LIBČICE NAD
VLTAVOU

regulační plán Z4-A v areálu šroubáren

Bezpečná Vltavská z. s.

Současná situace - Kolonie

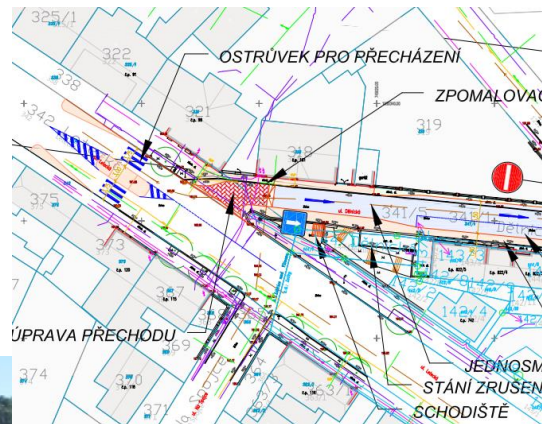
Dle RP **hlavní vjezd a výjezd do území**, navrhuje rozšíření o chodníky, jediné napojení pro stavbu. Přes průmyslový areál.

Dopravní studie (DS) cituje studii ČVUT - ve špičce možný průjezd přes přejezd **jen 25 min z hodiny = 140 průjezdů/h**. DS bez faktů tuto hodnotu mění na 350 průjezdů/h.

Všichni víme, že v případě alternativy tudy nikdo dobrovolně

Libčice Nad Vltavou - Zastavitelná plocha Z4A
SCHÉMA INTENZIT DOPRAVY STÁVAJÍCÍHO STAVU - ROKU 2023

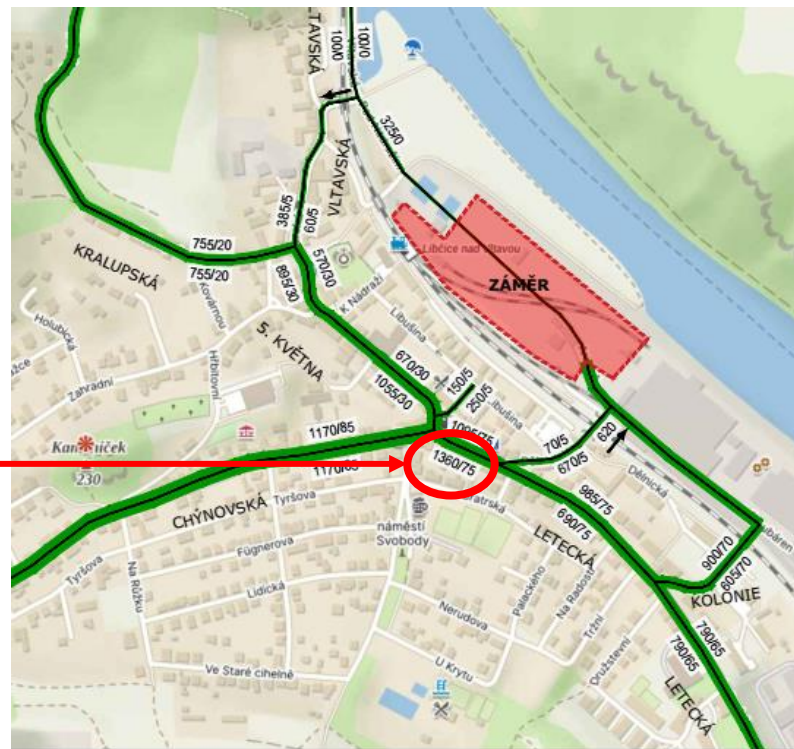
Nárůst dopravy

Kapitoly návrhu regulačního plánu
D.2.1- d), e)

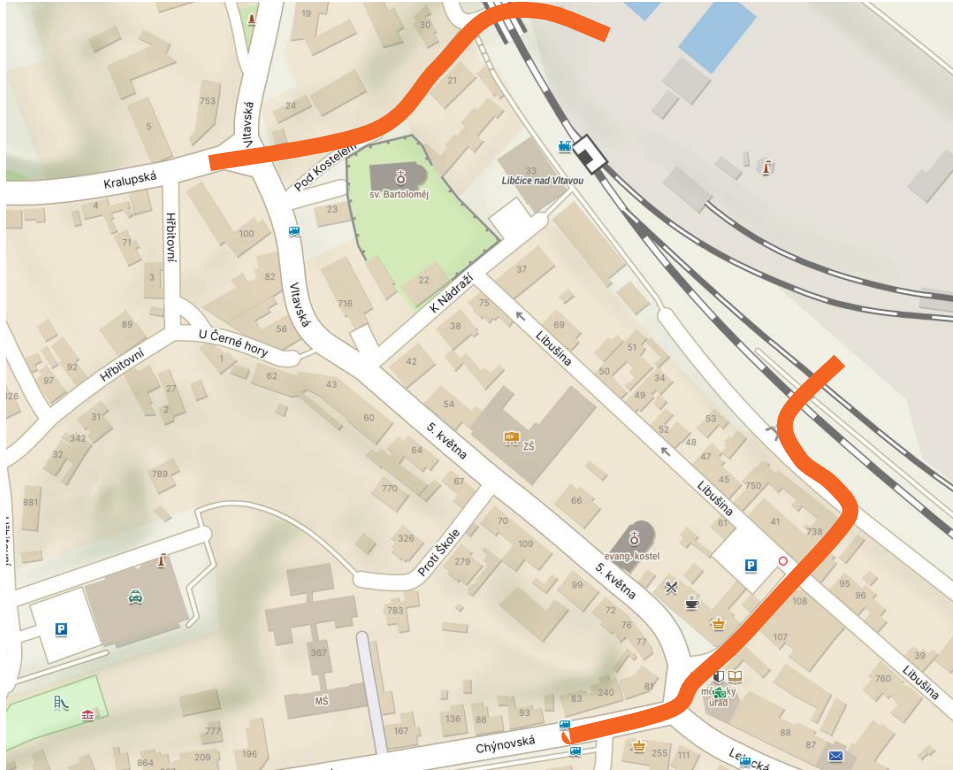
Rozpory proti platnému úz. plánu

Zeleň parková, hřbitovy (**ZP**)

2. Podmíněné funkční využití

- a) drobné stavby zahradní architektury,
- b) zahradní prvky,
- c) malé zpevněné plochy s lavičkami,
- d) pěší cesty,
- e) stánky s květinami, časopisy apod,
- f) hřiště pro děti (mimo frekventovaná území).
